Előterjesztés az „Önkormányzati utak minőségének javítása” című projekt Kivitelezési szerződésének módosításáról és a pótmunka megrendeléséről

Tárgy: „Csurgó Önkormányzati utak minőségének javítása” című 1826816004 azonosító számú projekt műszaki átadás – átvételi eljárására.

Önkormányzati utak minőségének javítása Projektazonosító: 1826816004

Földtömegszámítási helyszínrajz

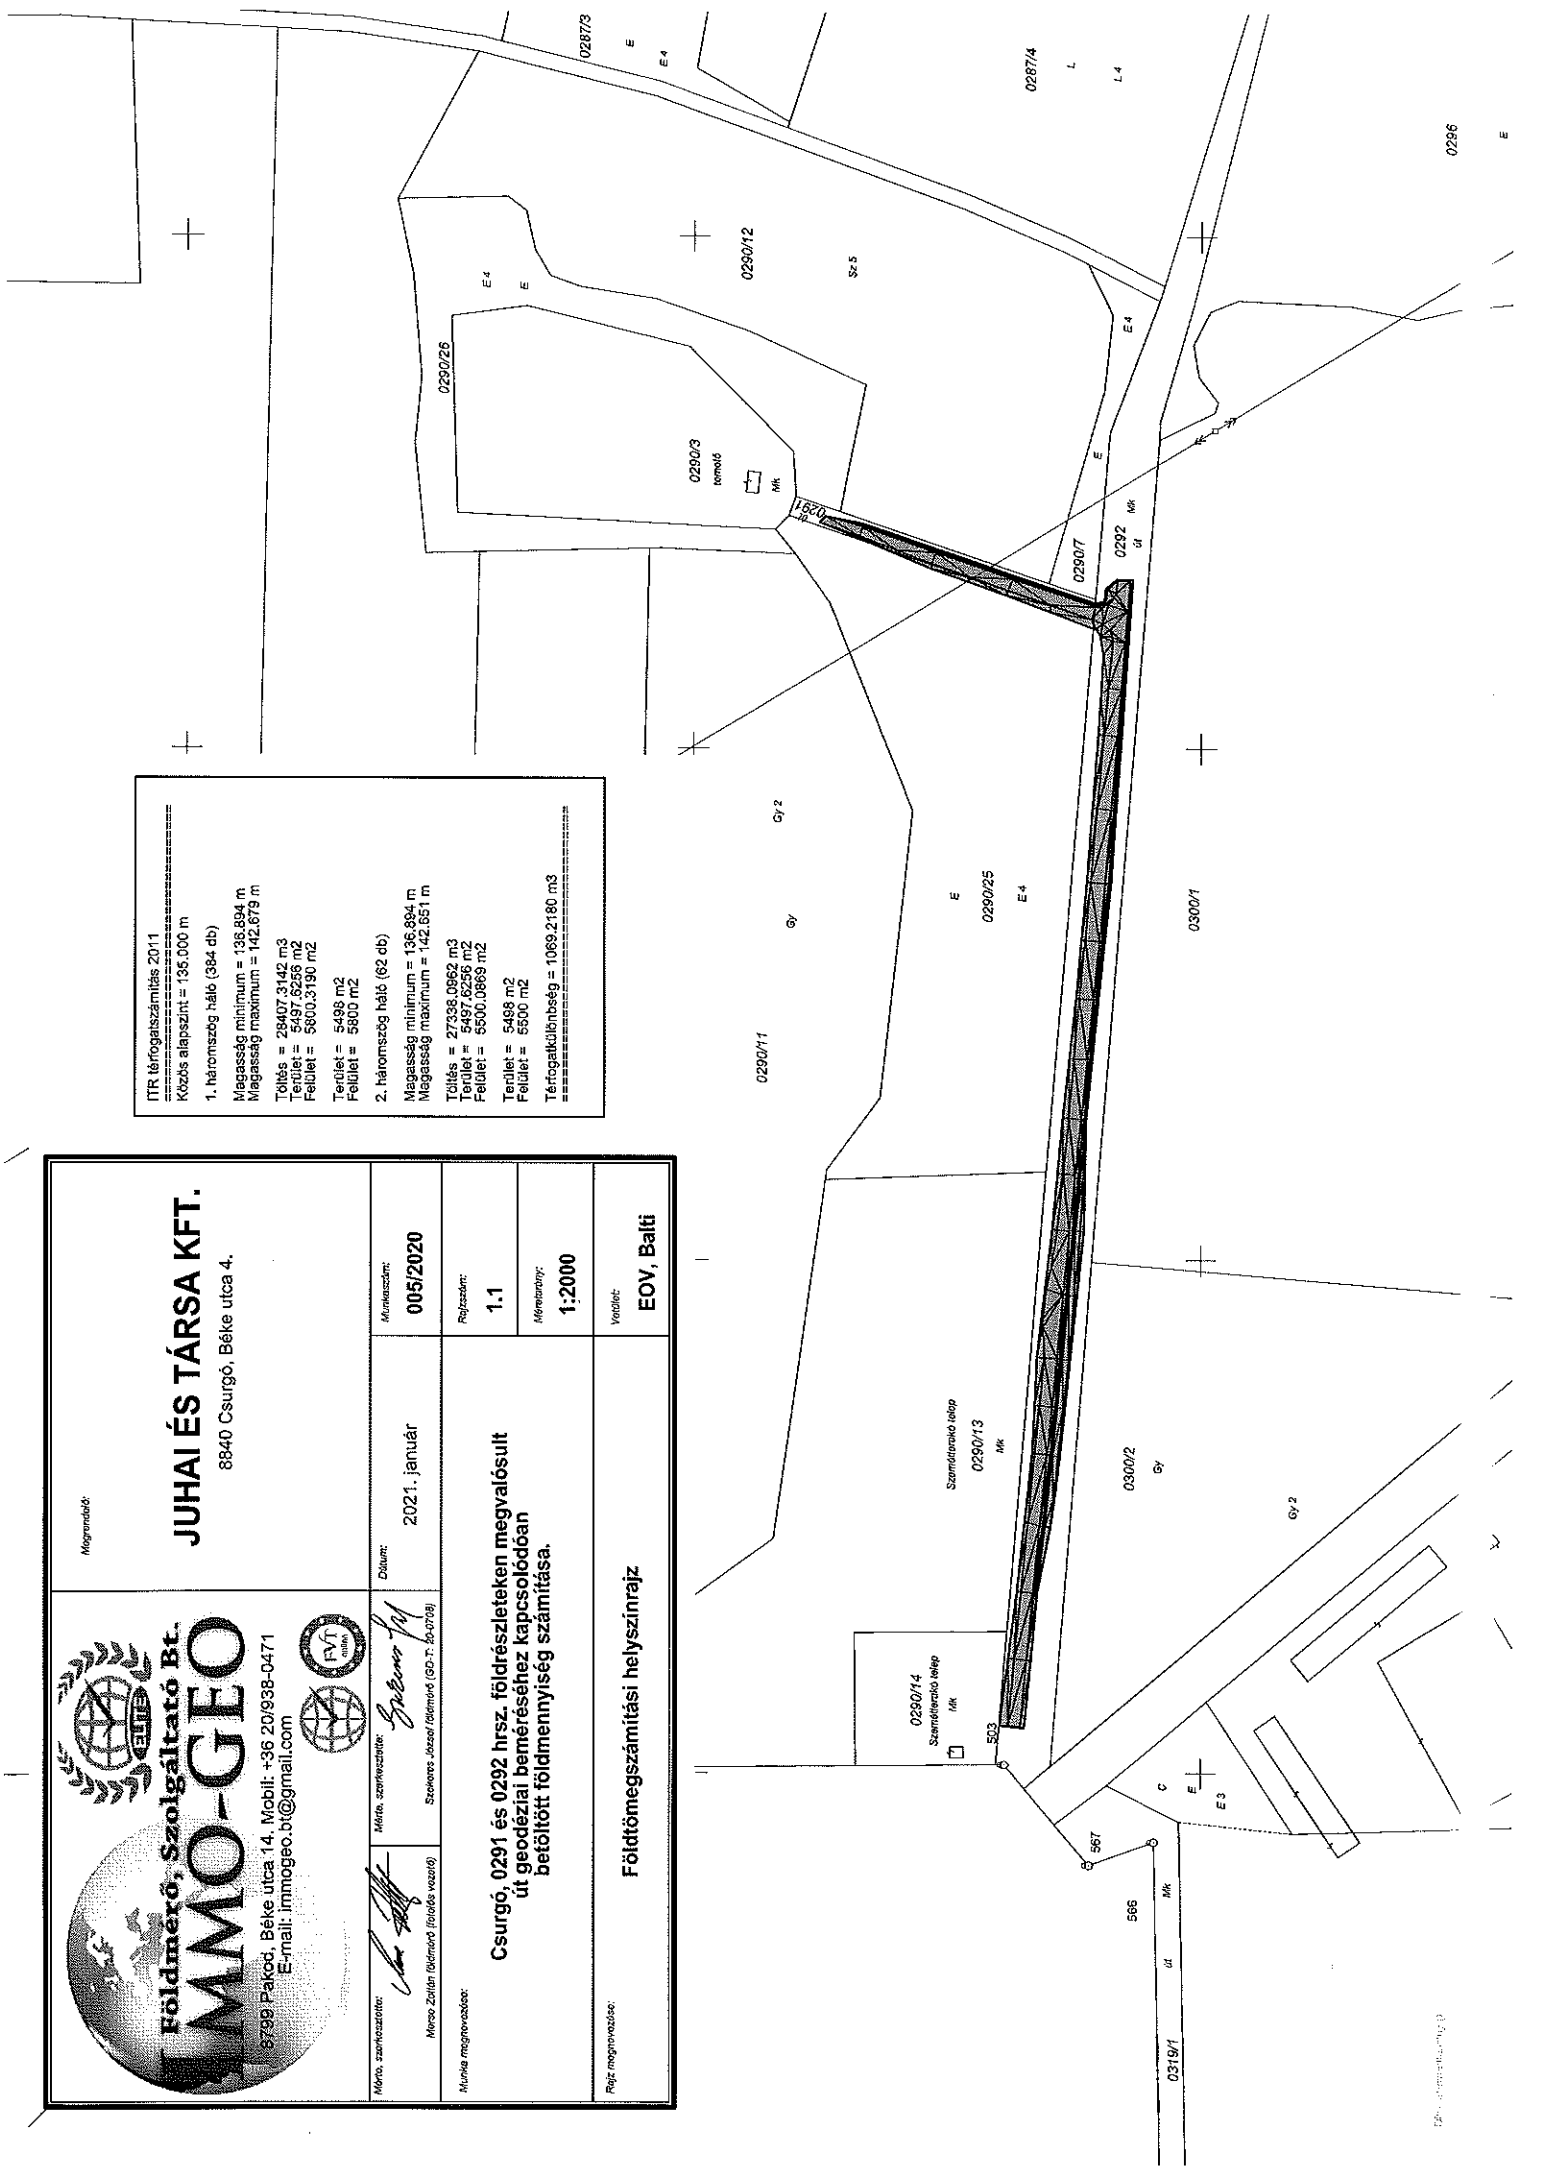
1.	A tervezés során az út magassági vonalvezetése helytelenül került megtervezésre, ezért több földfeltöltésre volt szükség. (melléklet: geodéziai földtömegszámítás)
2.	A korábban megépült kerékpárút és kerékpáros pihenő burkolata alatt D400 KPE (kemény polietilén) csapadékvízvezető csatorna kiépítése vált szükségessé.

TERVEZŐI NYILATKOZAT

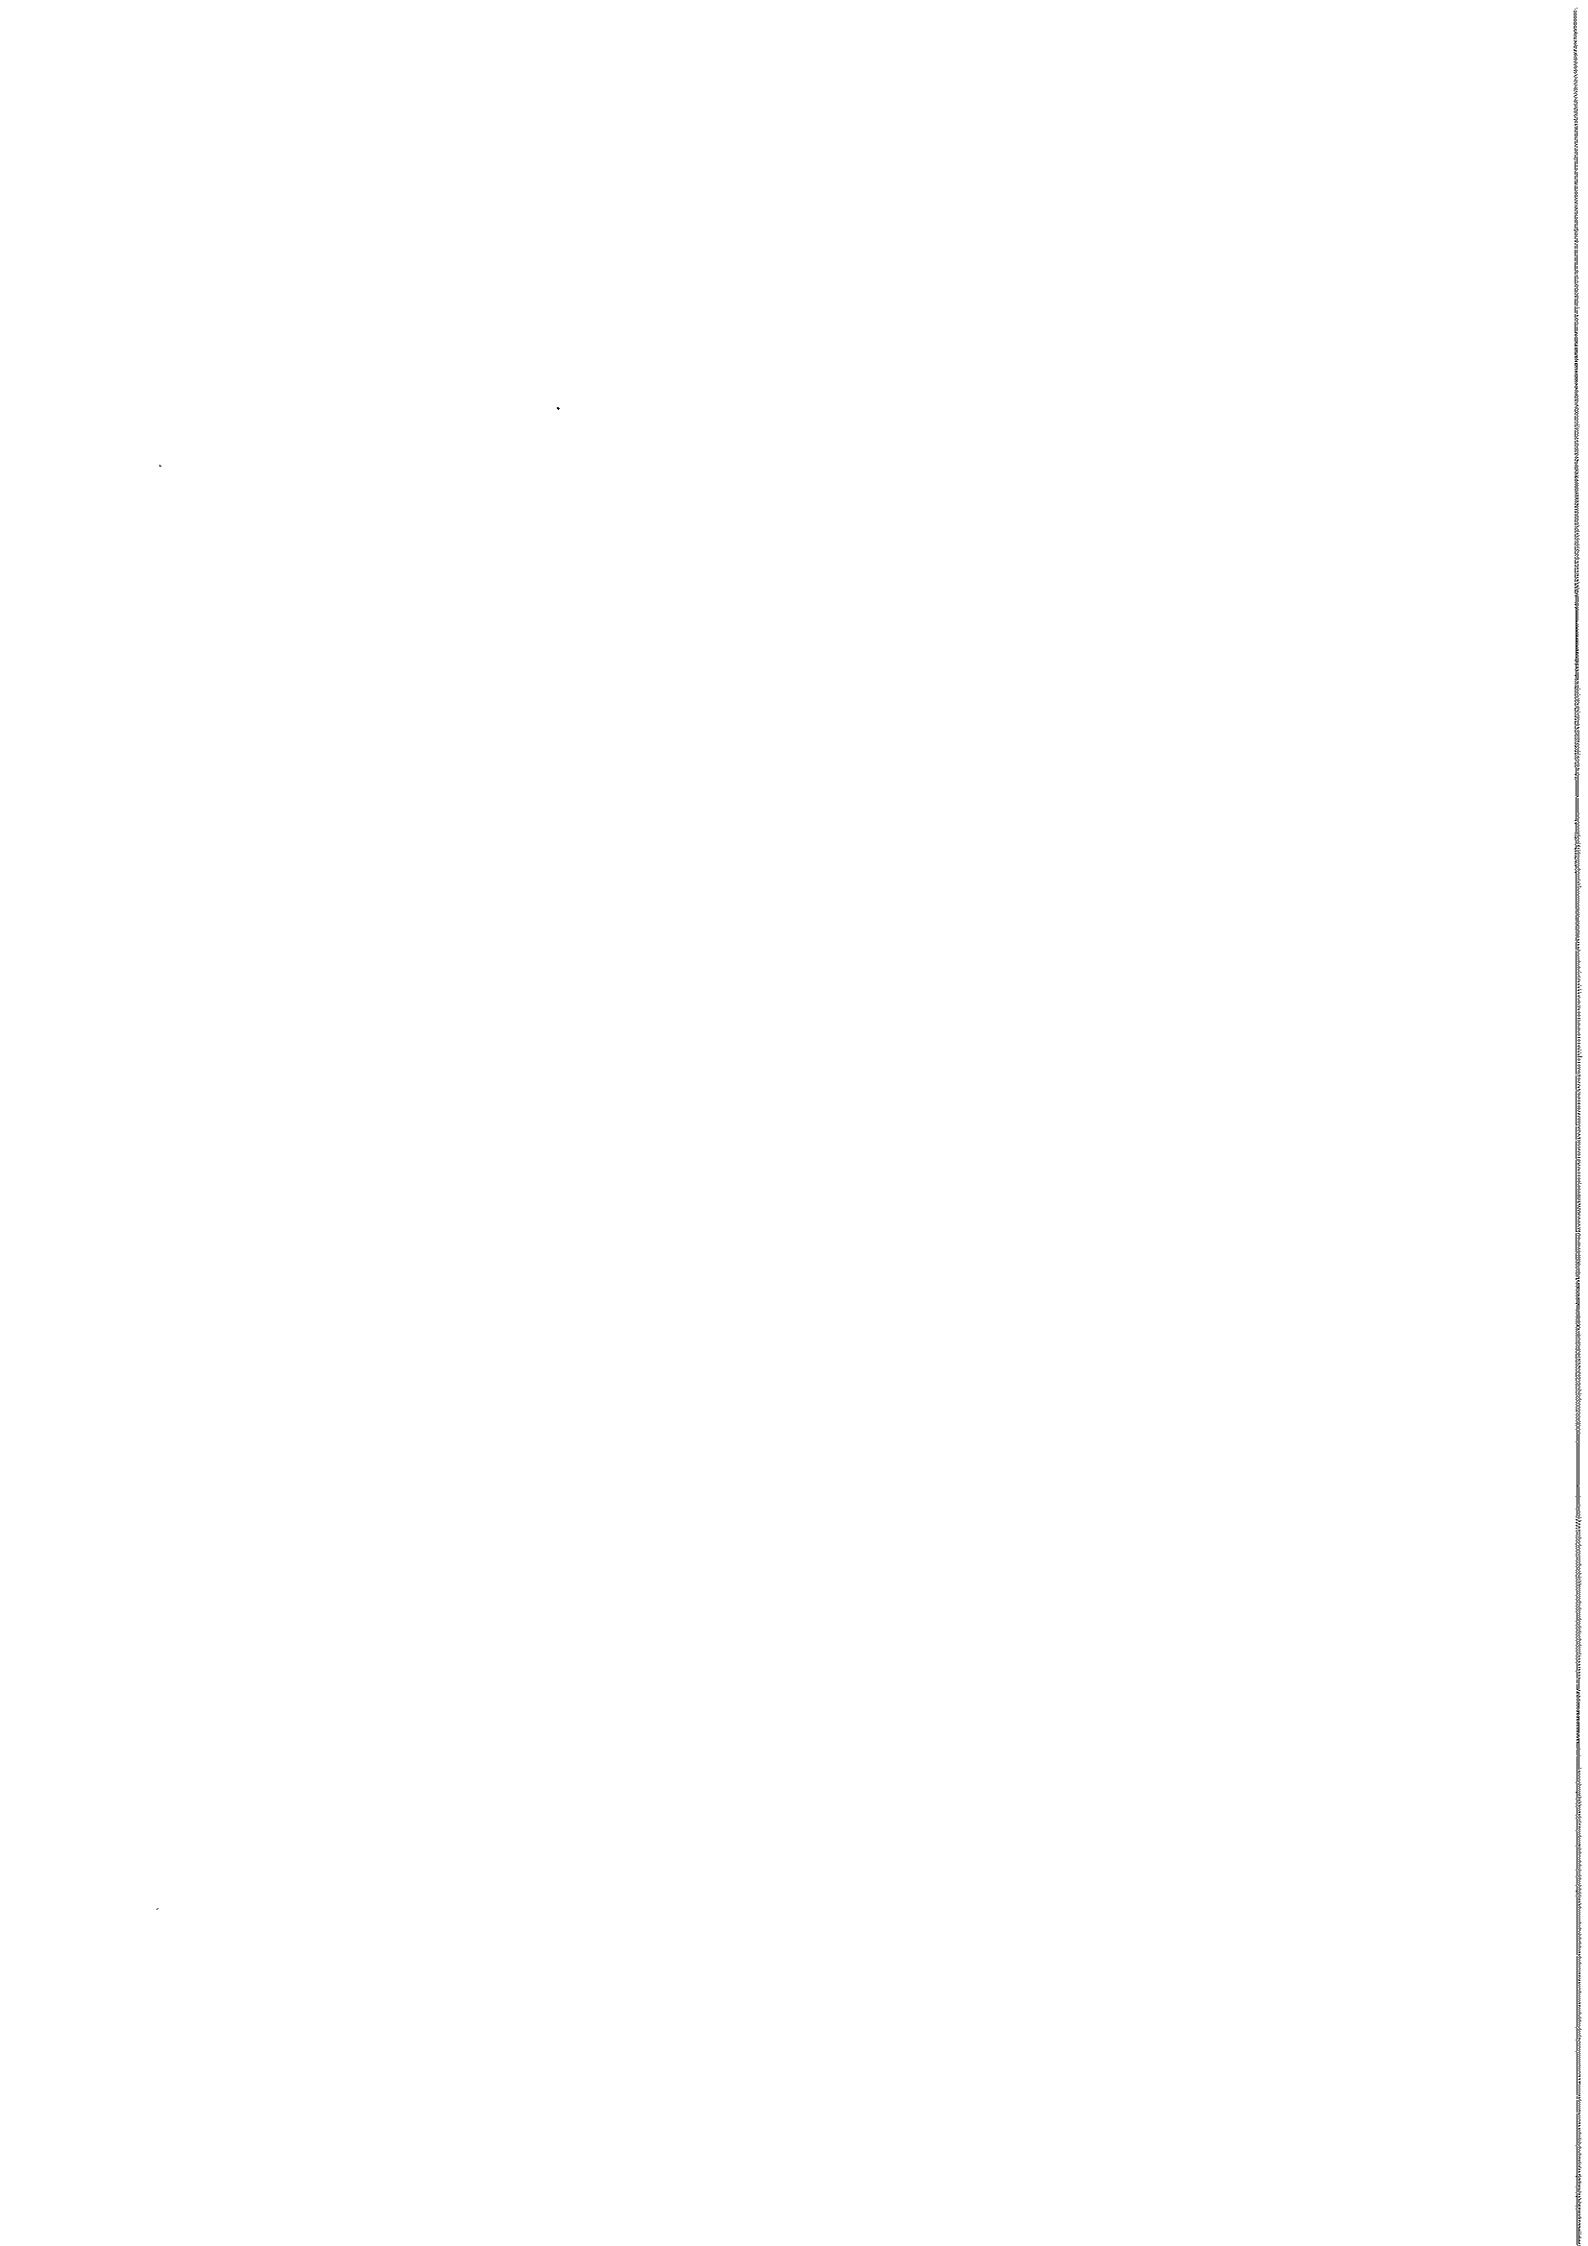
- a 2020. 01. hóban készített módosított tervtől eltérően a T-3.1 j. út oldalesése jobb oldali 2,50%-ra módosítható és ezáltal a vízelvezető létesítmény is az út jobb oldalán építendő ki, mivel így jobban illeszkedik a terep kereszteséséhez, ezáltal a terephez jobban illeszkedik és a földmunka csökkenthető.
-
- A vízelvezetésben ez nem okoz problémát, mivel a terep hosszesése jelentősen nagyobb a keresztesésnél, így a hozzáfolyás minimális, az út csapadékvízének elvezetése pedig továbbra is biztosított. Nagyobb esőzések után a T-3.1 j. út burkolatáról az esetlegesen ráfolyó hordalékot el kell távolítani.
- A fenti módosítással együtt azonban a T-3.2 j. út 0+256,90 km szelvénybe tervezett rácsos átereszt a T-3.1 j. út csatlakozásának jobb oldalához kell áthelyezni a módosított vízelvezetésnek megfelelően.
